**Ответы на комментарии Румынии по трансграничным консультациям результатов оценки воздействия на окружающую среду
SUNPP and ZNPP's answers on Romania comments for environment impact assessment (Notification, Non-Technical Summary of environment impact
assessment report and Chapter "Transboundary impact")**

* Таблица 3.2: Значения выбросов средне- и долгоживущих радионуклидов в атмосферу объектами ОП ЗАЭС (ответ на комментарий № 16 (письмо Румынии № 4971/GLG/21.06.2017, Подглава 3.2))

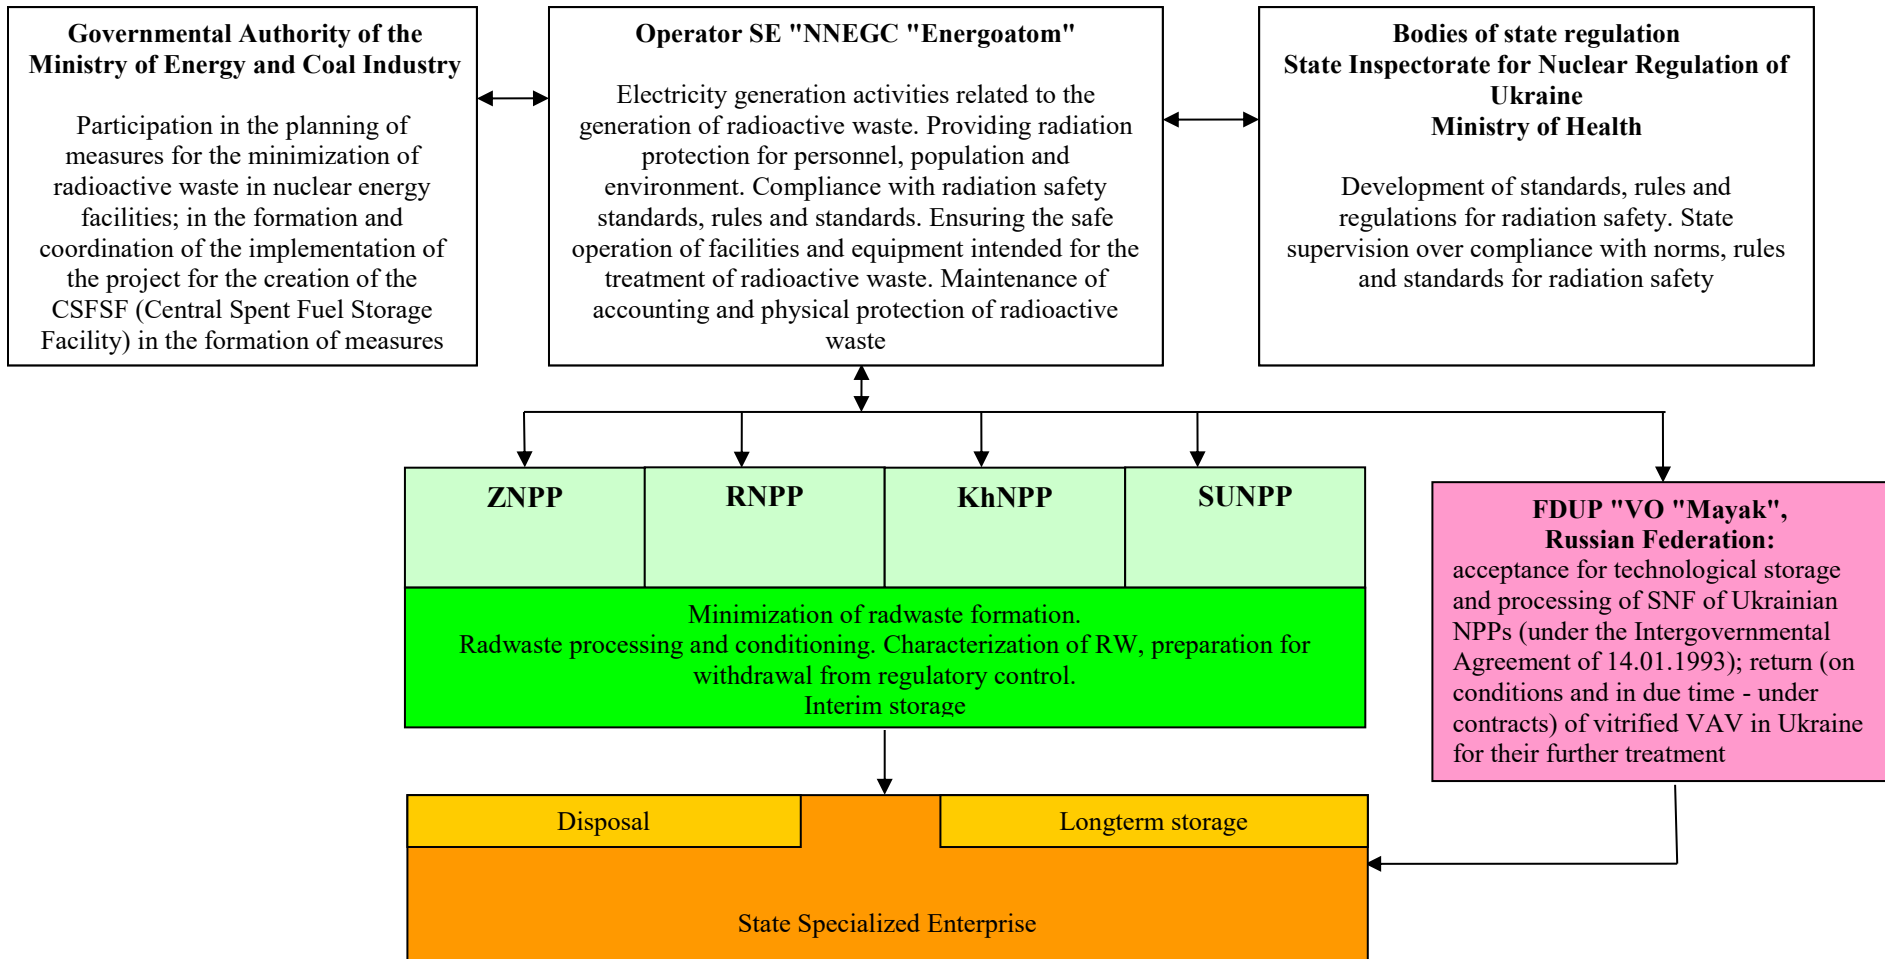
RO30	<p>Pg 11 - Subchapter 3.2 “Average parameters of radioactive substances releases”, “Table 3.2 – Values of average and long-lived nuclides to the atmosphere by ZNPP facilities, Bq/year” – in order to have a relevant information, we ask for this table to be presented on each unit of the NPP, for the last 15 years.</p> <p>Стр. 11 - Подглава 3.2. «Средние параметры выбросов радиоактивных веществ», «Таблица 3.2 – Значения выбросов средне- и долгоживущих нуклидов в атмосферу установками ЗАЭС, Бк/год» – для получения нужной информации просим Вас представить в данной таблице информацию по каждому энергоблоку АЭС за последние 15 лет.</p>	X	<p>Table 3.2: Values of average and long-lived radionuclides release to the atmosphere by ZNPP facilities*</p> <p>*See Table below.</p> <p>Таблица 3.2: Значения выбросов средне- и долгоживущих радионуклидов в атмосферу объектами ОП ЗАЭС*</p> <p>*См. таблицу ниже.</p>
